NALÉHAVÉ BEZPEČNOSTNÍ UPOZORNĚNÍ PRO TERÉN

Název dotčeného produktu: ... **Stent-graftové systémy Anaconda a Anaconda ONE-LOK™**

Identifikace FSCA: CAPA 162

Typ opatření: ... **Dodatečné pokyny, které umožní bezpečné stažení zaváděcího systému po úplném rozvinutí bifurkačního těla stent-graftu**

Schéma 2: Průchod vodicího drátu přes kontrolní smyčku.

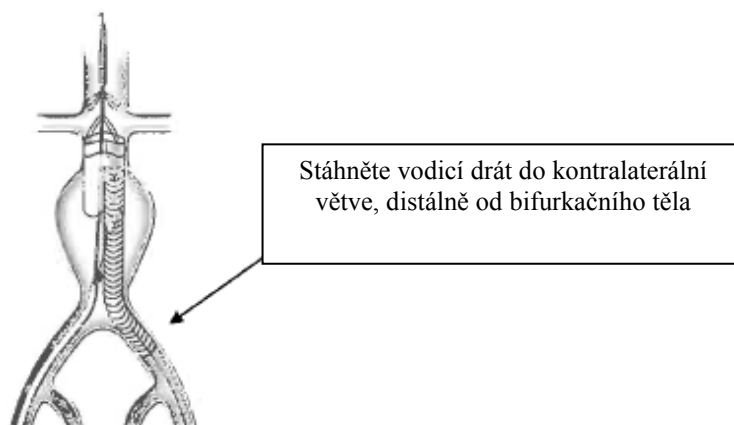
Při postupu vodicích drátů může dojít k tomu, že vnitřní magnetický drát projde přes jednu z kontrolních smyček. V důsledku toho, když je vnitřní magnetický drát stažen, zbývající kolaterální drát, katétr a/nebo balónek také projde stejnou smyčkou zaváděcího systému, jak ukazuje schéma 2. Při pokusu stáhnout zaváděcí systém bifurkačního těla z ipsilaterálního lumenu se zjistí, že stažení nelze provést. Smyčky, které jsou spojeny se zaváděcím systémem jsou drženy kolaterálním drátem, katétre a/nebo balónkem v kolaterálním lumenu nad děličem toku bifurkačního těla.

Schéma 3: Stahování vodícího drátu

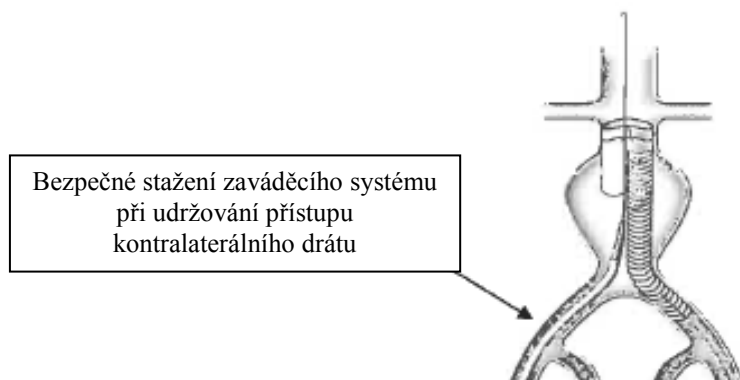
Aby se zabránilo dalšímu výskytu obtíží při stahování zaváděcího systému bifurkačního těla, doporučuje se přijmout následující opatření, jak ukazuje schéma 3 a 4:

Opatrně stahujte kontralaterální vodicí drát, katétr a/nebo balónek, až se jejich hrot dostane do iliakální větve stent-graftu, ale distálně od kontralaterálního zakončení bifurkačního těla, jak ukazuje schéma 3.
